**SECOND OPINION LEIDINGKRUISINGEN
CYCLAMENWEG*****Definitief***

in opdracht van: **Hoogheemraadschap van Schieland en de Krimpenerwaard**
contactpersoon: Mevrouw S. Terwindt
adres: Maasboulevard 123
3063 GK Rotterdam

projectnummer: NC11190308
omvang rapportage: 14 pagina's (exclusief bijlagen)
projectleider: Jan Peter Tipker
datum: 26 augustus 2011
versie: definitief
status: DEFINITIEF

Figuur 1: schetsontwerp Grontmij

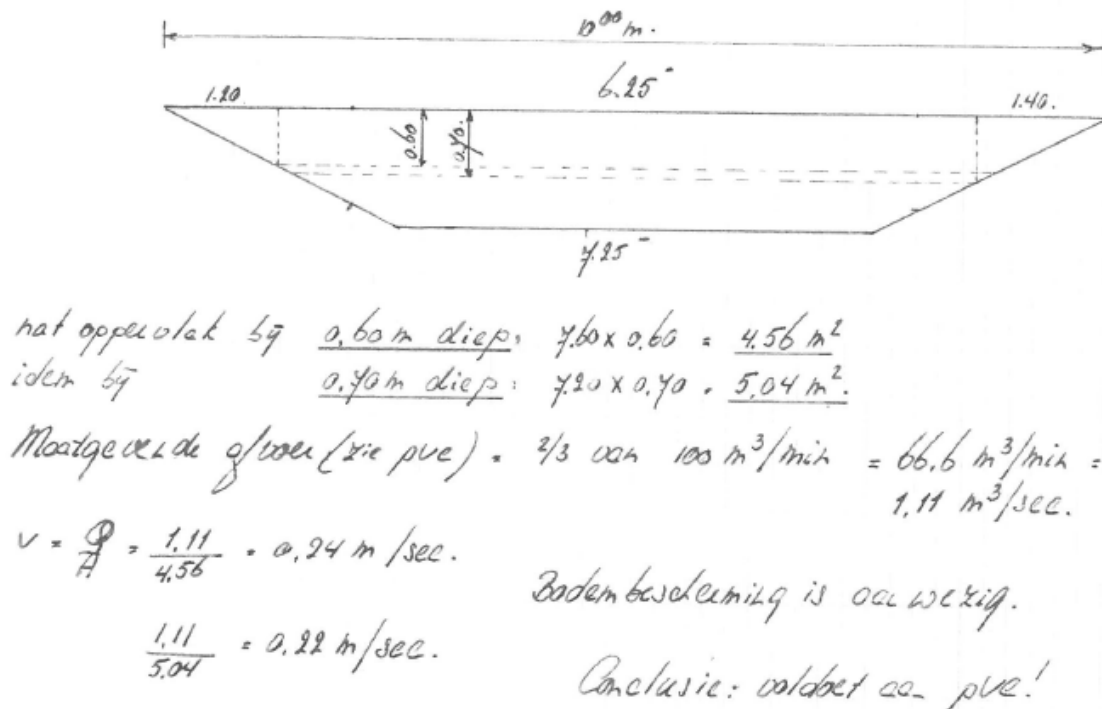
Deze oplossing geeft aan dat de waterbodem op minimaal NAP -6,95 m moet worden aangelegd. Uit het besprekingsverslag van de Grontmij van Rotterdam Engineering blijkt dat Rotterdam Engineering aangeeft dat bij een kruising van de leiding een minimale gronddekking van 0,30 m boven de leiding moet blijven bestaan. Boven deze gronddekking moet nog een blokkenmat worden toegepast. De bodem van de watergang komt dan op een diepte van NAP- 6,75 m wat resulteert in een waterdiepte van 0,50 m. Voor onderhoudswerkzaamheden door middel van een baggerboot is een minimale waterdiepte van 0,7 m en waar mogelijk 1 m nodig. Resultaat is dat het ontwerp zoals Grontmij dat ontworpen heeft, komt te vervallen.

Figuur 3: schetsontwerp RPS

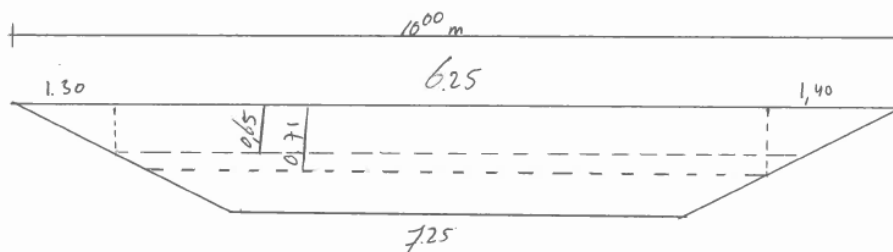
Uit voorgaande berekening komt naar voren dat het ontworpen profiel met een waterstand van 0,65 m een doorstroom heeft van 0,2 m/sec en met een waterstand van 0,71 m een stroomsnelheid van 0,18 m/sec. Het Programma van Eisen geeft aan dat er een maximale stroomsnelheid van 0,2 m/sec behaald mag worden zonder beschermende maatregelen te treffen. Nu is in dit geval een beschermende maatregel opgenomen, zodoende kan geconcludeerd worden dat het profiel te allen tijde voldoet.
